表 B.2 监理工程师通知单

工程名称：嘉善聚晖新能源有限公司 9000.9KWP 分布式光伏发电项目

编号：JSJH-TZD-024

主题：施工质量事宜。

MC4 插头未连接

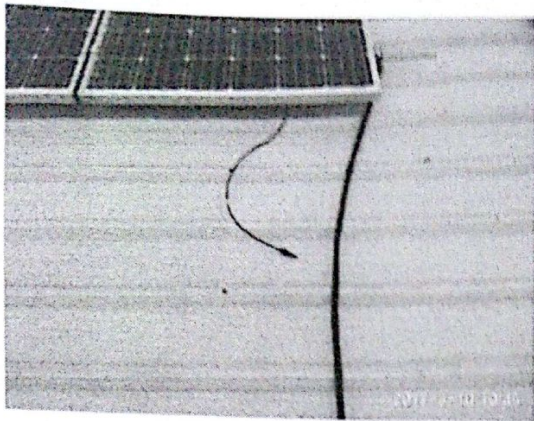
- (1) 桥架出线口未做封堵；
- (2) 汇流箱接地线未使用黄绿双色线；
- (3) 屋面组件接地扁铁未固定；
- (4) 组件边框接地扁铁采用焊接不符合规范；
- (5) 组件 MC4 插头未连接；
- (6) 屋面施工结束型材、垃圾未处理；
- (7) 屋面组件连接 $1*4\text{mm}^2$ 电缆线外漏；
- (8) 高低差屋面未设置检修爬梯；
- (9) 过墙体桥架没有固定，出现生锈现象；
- (10) 屋面所有接地扁铁焊接处没有做防腐处理；
- (11) 屋面组件支架未与接地扁铁连接；
- (12) 汇流箱接地线与扁铁连接不符合规范要求；

以上问题，现要求在 2017 年 3 月 13 日前整改完毕，整改完成自检合格后通知建设单位及我监理部进行验收，后附现场质量图片。

接地线与扁铁连接不规范

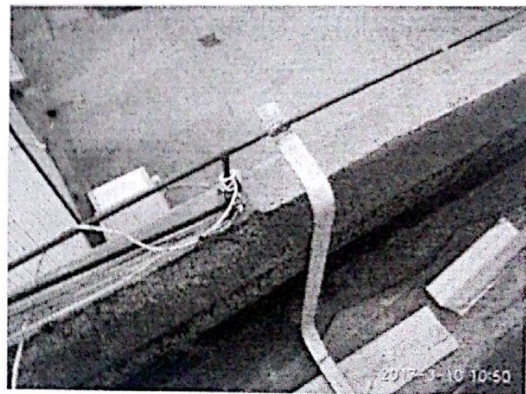
接地扁铁焊接不规范且没做防腐
